QUARTIER DE LA FONTAINE SAINT-MARTIN A SAINT-CYR-L'ÉCOLE **Éléments de rédaction pour le mémoire de réponse à l'avis de la MRAe**

1er juin 2021

Avis délibéré
de la Mission régionale d'autorité environnementale d'Île-de-France sur le projet de renouvellement urbain du quartier de la Fontaine Saint-Martin à Saint-Cyr-l'École (78)

N°MRAe 2021 - 1683

**Fig 4 : « Plan de composition » du projet situant les huit extensions de la résidence de la Fontaine Saint-Martin appelées les « folies », en rouge (permis d'aménager, PA4, octobre 2020)
À l'angle nord-est, la structure petite enfance est indiquée par un astérisque blanc (ajout de la MRAe)**

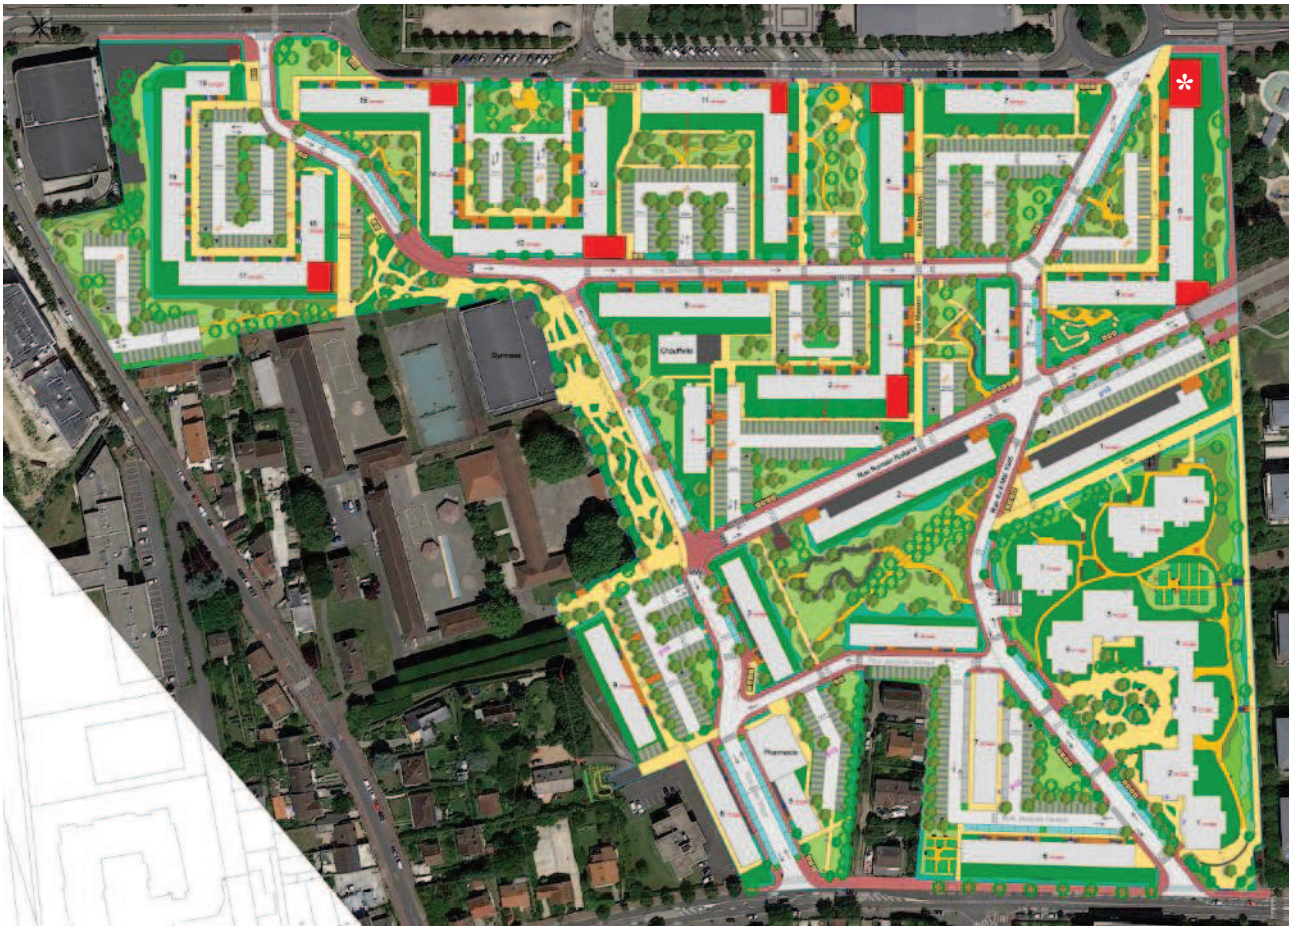
La MRAe note une contradiction sur le nombre de logements neufs soit 60, 65 ou 70 selon la page de l'étude d'impact (p. 36, 45 à 168).

Le plan masse du projet retenu, présenté en page 51 de l'étude d'impact, n'est toutefois pas très lisible, ne permettant de visualiser, ni les limites du patrimoine existant, ni le détail des réaménagements qualitatifs des espaces extérieurs, ni la limite des huit extensions aux bâtiments existants.

Figure 4 – Pistes cyclables existantes et prévues sur la commune / extrait de l'EI : fig. 32, p. 111

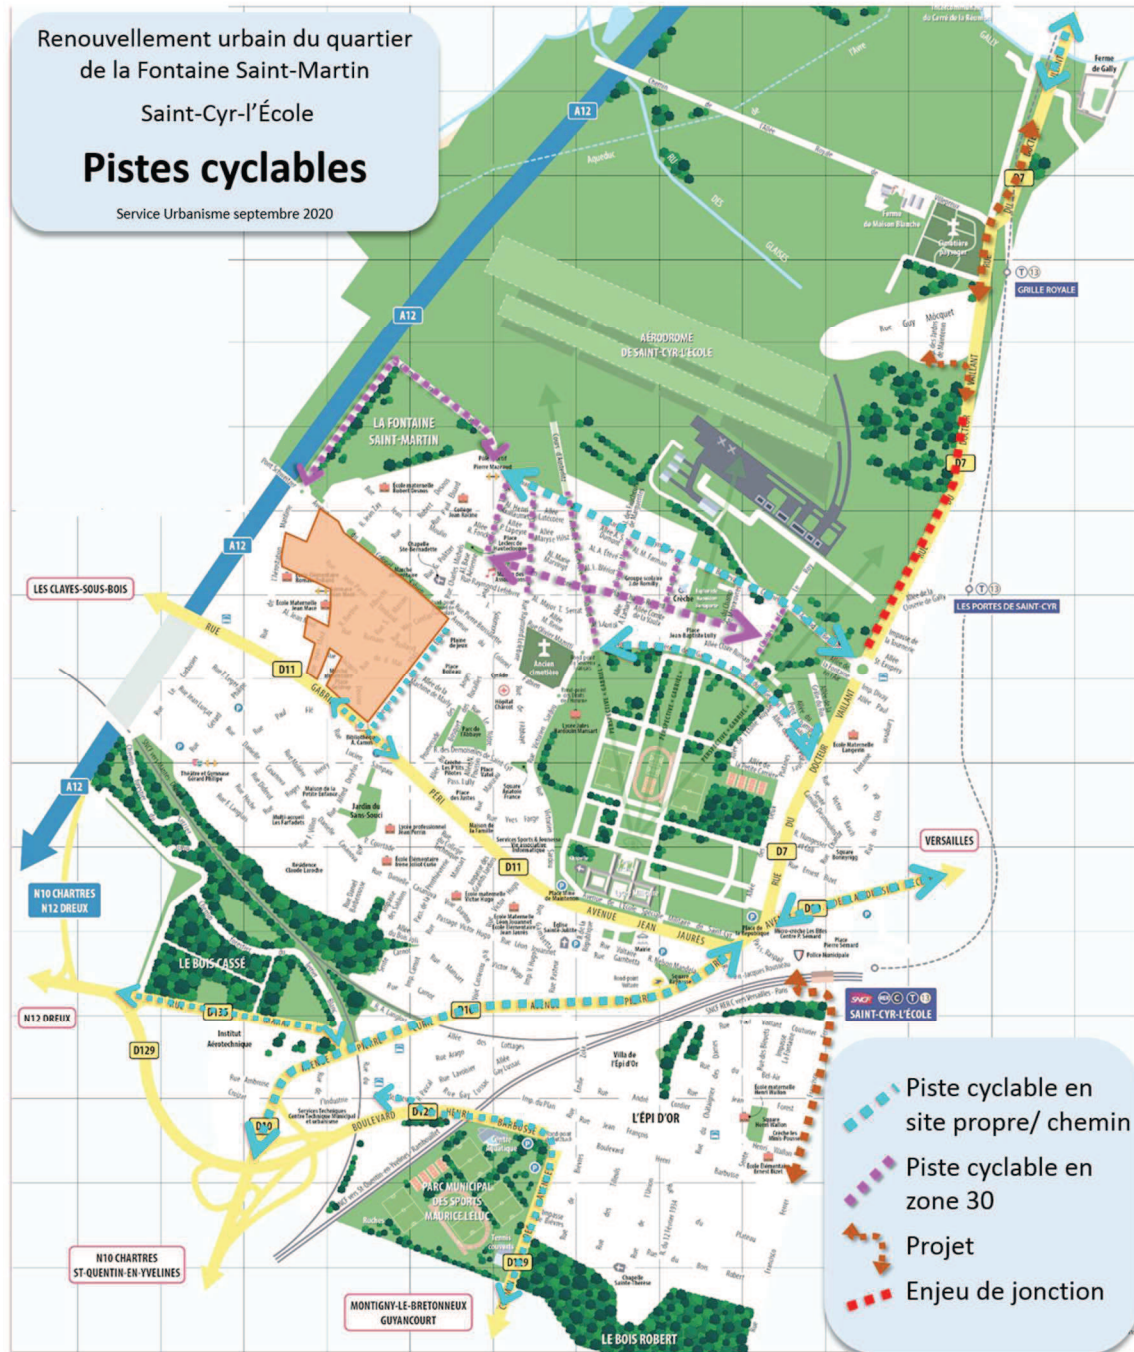
La MRAe pointe toutefois l'absence d'inscription explicite de cette voirie cyclable (zone 30 km/h) dans le maillage actuel et prévu sur la commune, particulièrement au regard de l'itinéraire cyclable vers le centre-ville, la gare et la ZAC Charles Renard.

La MRAe recommande, afin de valoriser au maximum la pratique du vélo de :
– **montrer et préciser par quels itinéraires cyclables, les habitants du quartier seront-ils reliés à la ZAC Charles Renard, au centre-ville et à la gare ;**
– **préciser la configuration, le dimensionnement et l'accessibilité des locaux vélo au sein du projet.**

Concernant les itinéraires cyclables, la figure 32 en page 111 de l'étude d'impact – réaffichée en figure 4 ci-dessous – localise les pistes cyclables existantes et prévues par la Ville en septembre 2020. À ce jour, la commune n'a pas livré de nouvelle piste et n'a pas affermi de projet de piste cyclable supplémentaire.

Néanmoins, pour clarifier les usages, de nombreux marquages au sol ont été réalisés sur les voies du nouveau quartier Charles Renard car le partage de l'espace public entre véhicules et vélos n'était pas forcément lisible malgré le classement en zone 30 des nouvelles rues. Les habitants sont donc clairement incités à respecter les modes doux et la place dévolue à ces derniers est désormais évidente pour tous.
